20201020FPlan12_BPlan19 Schwabst

Wasser- und Bodenverband Winnert-Hude 12. F-Planänderung und B-Plan Nr. 19, Gemeinde Schwabstedt

WaBoV Winnert-Hude
 Gemarkung Schwabstedt
 Maßstab 1:1.000

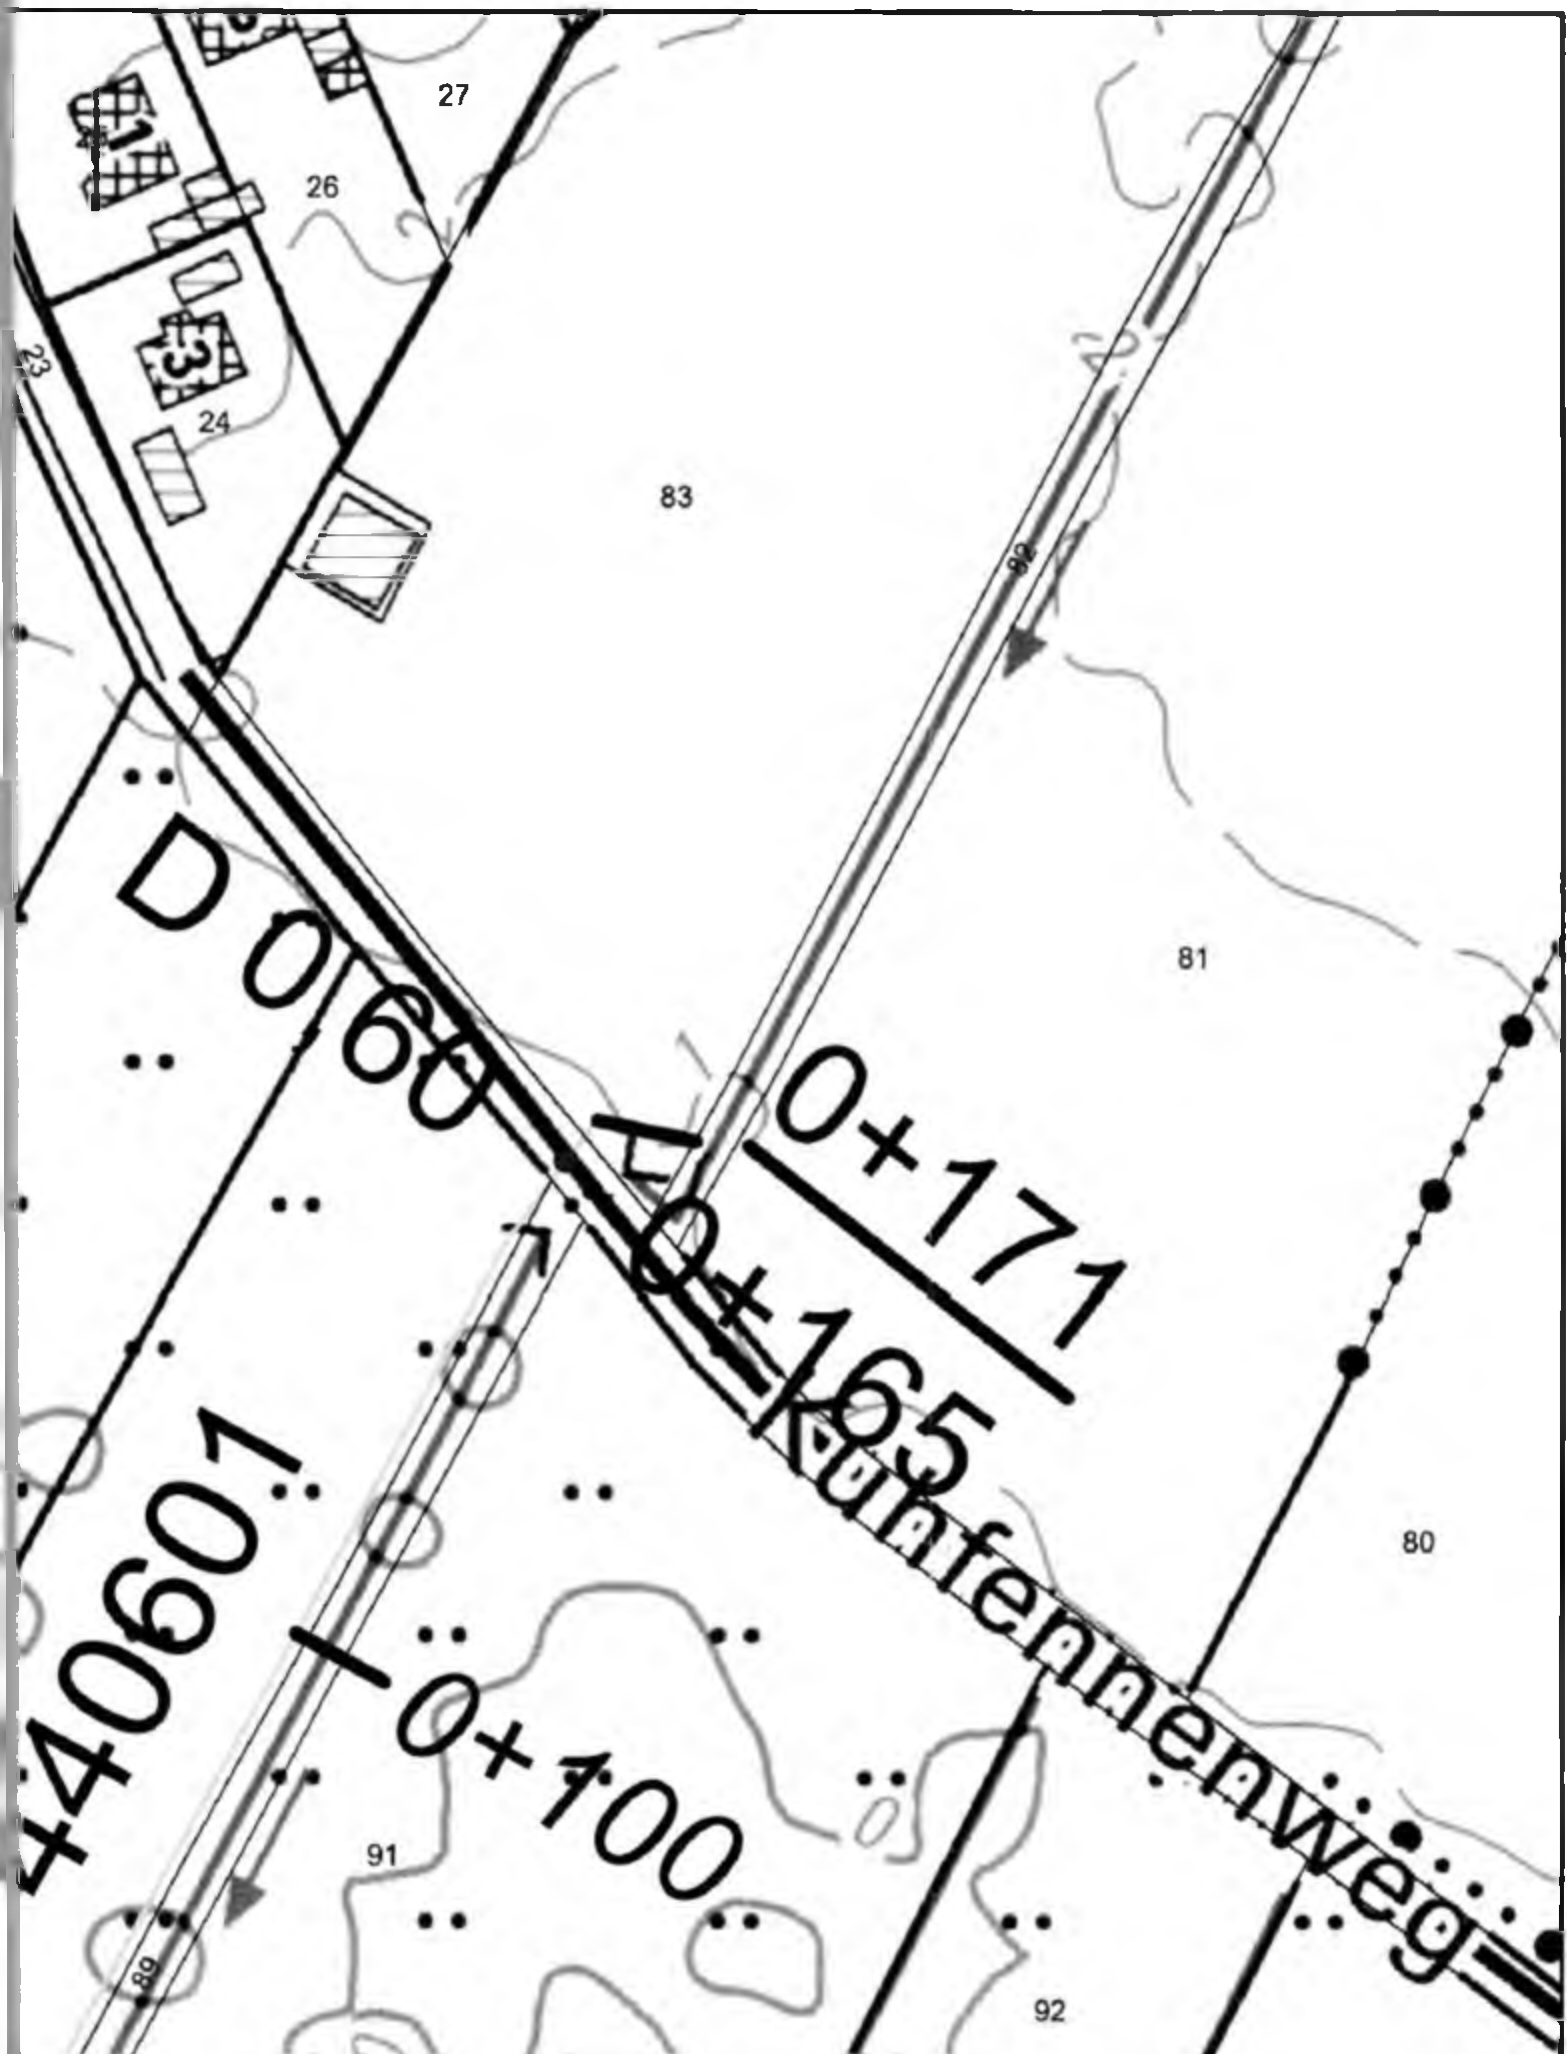
Verbandsanlagen sind nicht betroffen. Das Verbandsgewässer 44.06.01 beginnt an der südlichen Überfahrt zum geplanten Wohnmobilstellplatz. Sofern allerdings die verbundene Überfahrt in Richtung Süd-Osten erweitert oder verschoben werden soll, ist ein entsprechender Antrag für eine Gewässerkreuzung zu stellen.

Es wird darauf hingewiesen, dass der Wasser- und Bodenverband keine Wasserstände in den Verbandsgewässern garantieren kann. Der geplante Platz befindet sich in der Treeneniederung und kann theoretisch überflutet werden.
